UNIWERSYTECKI DZIECIĘCY SZPITAL KLINICZNY
im. L. Zamenhofs w Białymstoku

PN- 4/24/27/1

Dotyczy: postępowania o udzielenie zamówienia publicznego, prowadzonego w trybie tryb podstawowy na **Wykonanie termomodernizacji z wymianą obróbek blacharskich, wykonaniem zabezpieczenia na dachu, wykonaniem obudowy kanałów wentylacyjnych , wykonaniem modernizacji instalacji odgromowej dotyczy całego budynku A (A1,AL.,AP, AL.*,AP*) Uniwersyteckiego Dziecięcego Szpitala Klinicznego im. L. Zamenhofs w Białymstoku** – znak sprawy PN-4/24/27

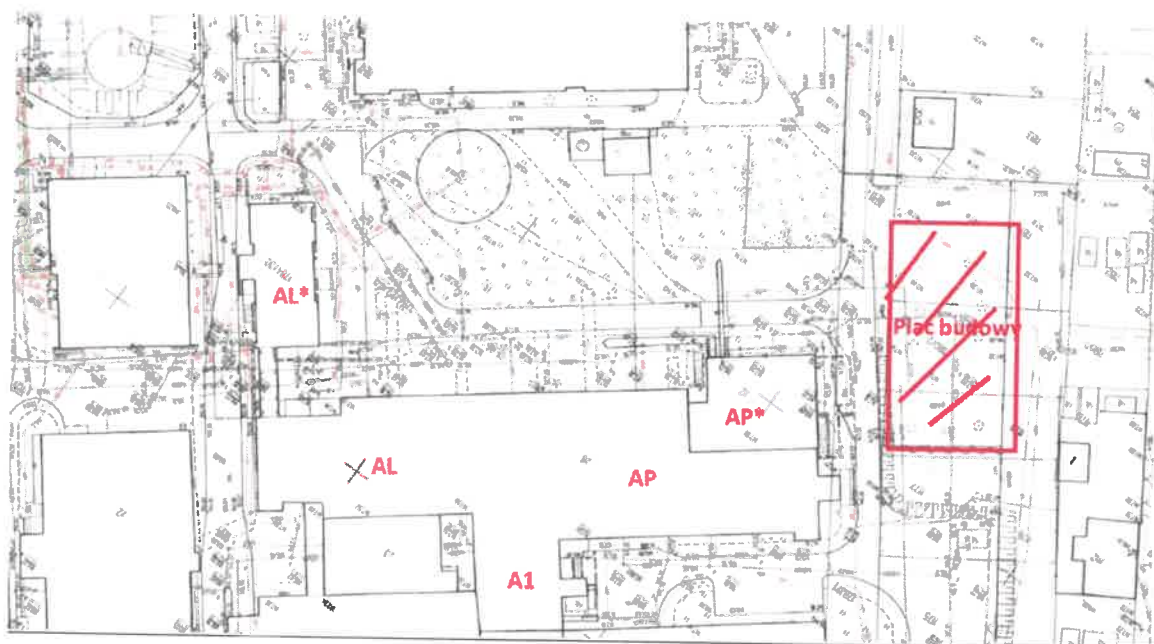
28.Czy Zamawiający oczekuje wykonania żaluzji akustycznych, w celu ujednolicenia obiektu, również na ścianach szczytowych (główne ciągi kanałów wentylacyjnych) budynków AL i AP?

Odpowiedź; Nie, Zamawiający nie oczekuje wykonania żaluzji akustycznych, w celu ujednolicenia obiektu wystarczające będą Żaluzje techniczne - Żaluzje fasadowe elewacyjne - ścian lamelowych, tym bardziej że Zamawiający nie będzie wymagał badań poziomu hałasu , poniżej przykładowe zdjęcie żaluzji technicznej -Żaluzji fasadowej elewacyjnej

Żaluzje muszą być zamontowane na wszystkich krawędziach ścian zewnętrznych na budynkach AL i AP oprócz ścian szczytowych gdyż mają na celu przede wszystkim umożliwić bezpieczne poruszanie się osób upoważnionych przy krawędzi dachu celem dokonania konserwacji, dokonania napraw zainstalowanych central dachowych , pośrednio też poprawić efekt wizualny budynku.

Okna w ścianach szczytowych jak też okna na styku budynku AL z budynkiem A1 nie mogą zostać obudowane lamelami,

Plan sytuacyjny infrastruktury Uniwersyteckiego Dziecięcego Szpitala Klinicznego w Białymstoku

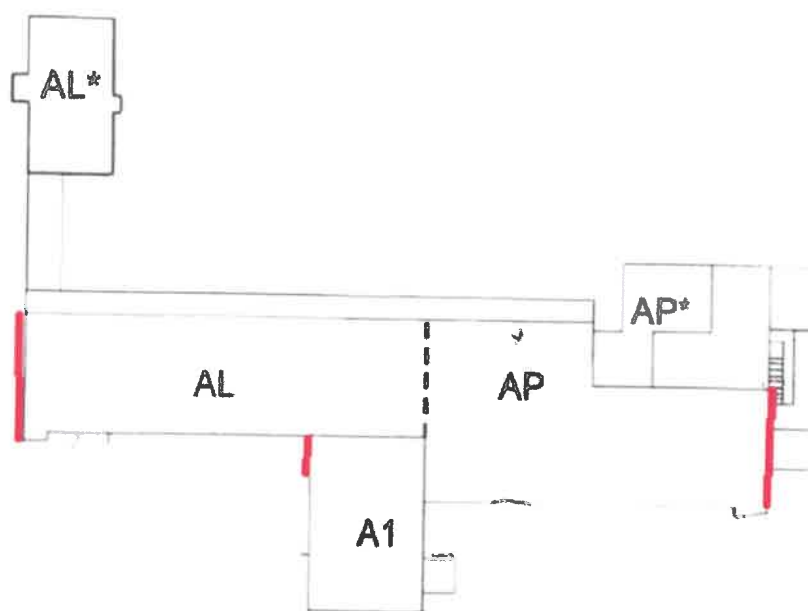
60. Czy obudowa kanałów wentylacyjnych na ścianach szczytowych bud. AL, AP ma zasłaniać istniejące okna?

Odpowiedź; Nie, obudowa kanałów wentylacyjnych na ścianach szczytowych bud. AL, AP jak także obudowa kanałów wentylacyjnych bud A1 nie może zasłaniać istniejących okien,

— obudowa kanałów wentylacyjnych

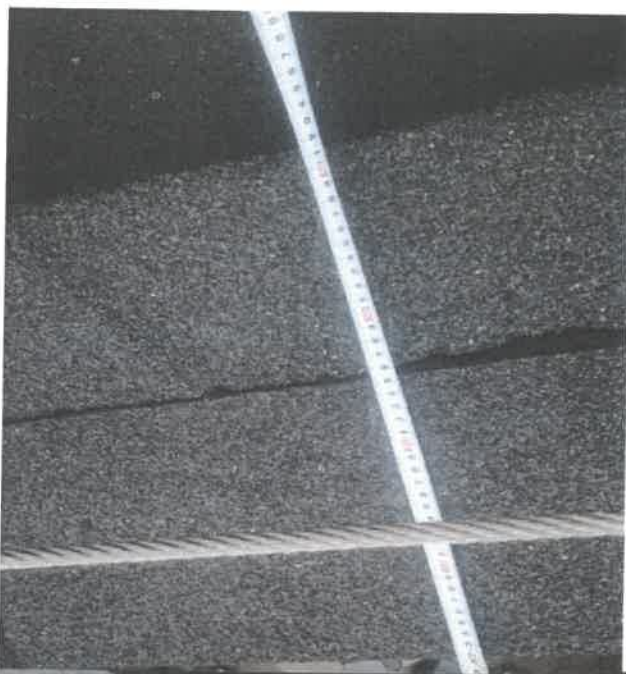
66. Czy w związku z koniecznością wymiany obróbki blacharskiej tarasu (ściana bud. AL i AP, przy placu zabaw), w kalkulacji należy uwzględnić miejscowe odkucie posadzki, wykonanie izolacji przeciwwilgociowej i wymianę orynnowania?

Odpowiedź: Nie ma konieczności wymiany obróbki blacharskiej tarasu (ściana bud. AL i AP, przy placu zabaw), tam na niskim parterze została ścian docieplona i zamontowana w 2019 r. nowa obróbka blacharska i orynnowanie.
